先進医療B評価用紙(第2号)

「治療抵抗性の子宮頸癌に対する閉鎖循環下骨盤内非均衡灌流療法（整理番号 B059）の有効性・安全性にかかる評価について

先進医療 B 実施計画等評価表 (番号 B059)

先進医療審査の事前照会事項(山中構成員)に対する回答 1

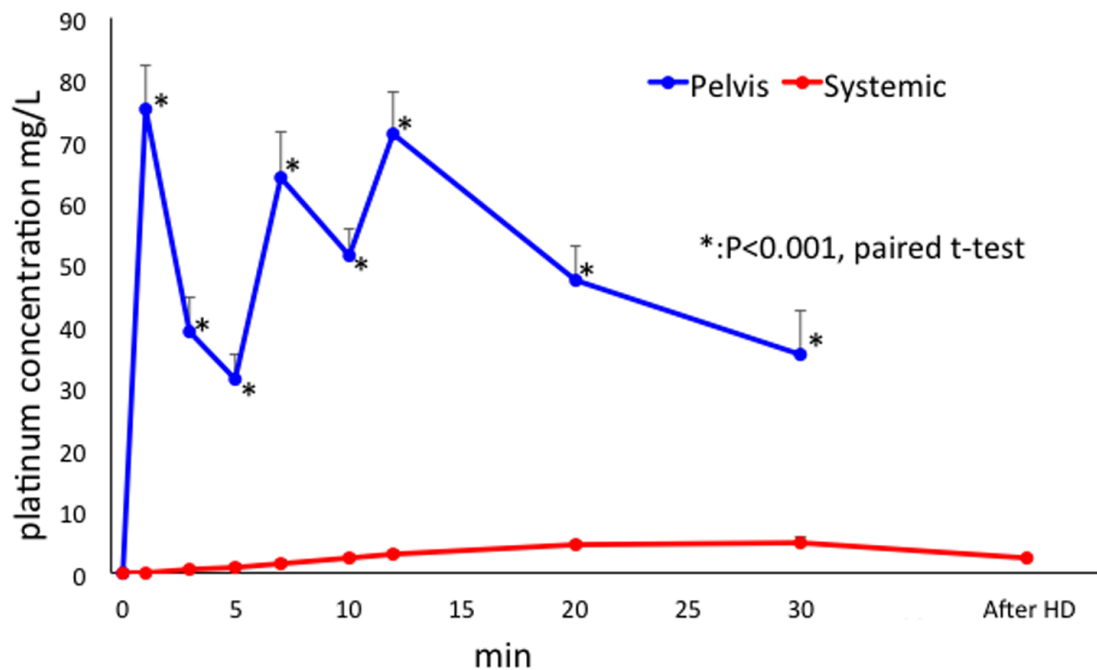
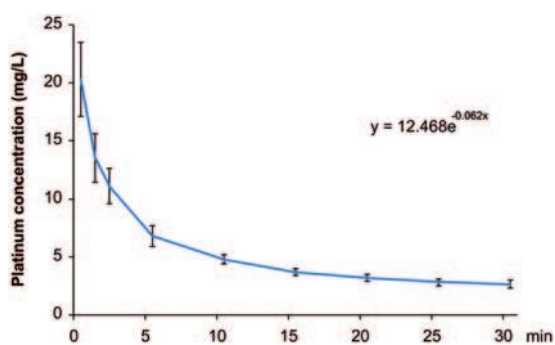
8. 薬物動態のパラメータにつき、有効用量と毒性用量を推測する上で、本技術における閉鎖領域内と閉鎖領域外で各々AUCやCmax等についても検討されたデータを示されたい。

シスプラチンの薬効薬理を検討する上で、シスプラチン静注用（ランダ注）のインタビューフォーム内に、「シスプラチンの殺細胞作用は濃度依存性であり、かつ、作用時間の延長によっても増大する」という記載があります（p. 19-20）。シスプラチンの薬効薬理は上記のように、濃度依存性即効性かつ遅効性作用群

と位置づけられております。本療法は30分の投与相とその後の除去相に分類して考えることが可能であり、薬剤曝露時間が限られる局所投与であることと、除去透析時に93.1%のシスプラチンの減弱が起こっていることから、有効用量と毒性用量は、AUCよりもCmaxに依存すると考えることが出来ます。

シスプラチン静注用の毒性に関しては、腎障害、悪心・嘔吐はCmaxに依存、末梢神経毒性はある程度の投与濃度の持続時間または回数に影響されるため、慢性期ではAUC、急性期ではCmaxに依存、血液毒性はAUCに依存すると考えられます。本療法の特性と以前の臨床研究から、急性腎障害、末梢神経毒性、消化器毒性について問題がないかモニターする必要があると考えられ、以上についてCmaxを重視して検討する必要があると考えています。また、以前の臨床研究において、シスプラチン静注用における本療法実施前後の血中濃度及びCmaxに関するデータの取得があり、毒性の予見は既に致しました。今回もCmaxを重視して回路内及び全身におけるシスプラチン血中濃度をモニターする予定です。

本療法におけるシスプラチンのマスバランスとしては、除去透析時に大量の水分と共にシスプラチンが排出されるため、技術的に回収量を測定することはできませんが、現在までに得られたシスプラチン血中濃度により、ある程度の推定をすることが可能です。本療法における投与相におけるCmaxは骨盤内で79.1mg/L 閉鎖領域外である末梢血では5.15mg/Lです。また、本療法投与相でのAUCは1500.4と95.0 mg・min/Lです (S. Murata et al. Ann Surg Oncol. 2015)。投与相では、骨盤内循環量を1L、投与量を280mg (190mg/m²)と想定した場合に、25%である70mgが骨盤外に漏出されますので、骨盤内には残り210mgが灌流されます。ただし、血液からの除去は除去透析相において約90%可能であり、それまでに骨盤内臓器に配分されたシスプラチンも合わせ、循環総量の約20%である40mg程度が本療法後も骨盤臓器内に残ると想定することが可能です。本予測は、既報の血中濃度カーブから投与相でシスプラチン約92mgが分布により消失されることが確認されており、回路に残存するシスプラチン量として投与総量の20%である56mgを引いて、最大約36mgが骨盤内臓器に分布される可能性があることから、確認可能です。シスプラチンは血液内のアルブミンと出会って結合するとその薬効を失うことが知られており、アルブミンと結合していないフリー型の半減期は30分であることと、組織内から徐々にシスプラチンの放出があったとしても、薬効及び毒性発現に至るにはある程度の濃度が必要です。遅延性にシスプラチンの血中濃度が上がるかどうかですが、除去透析移行後、及び翌日のシスプラチン濃度が検出限界以下であることから、毒性に影響を与える程の濃度上昇はないと考えており、本療法後に急激な消化器毒性、末梢神経毒性、腎機能障害を認めていないことから、管理可能な程度であると考えております。
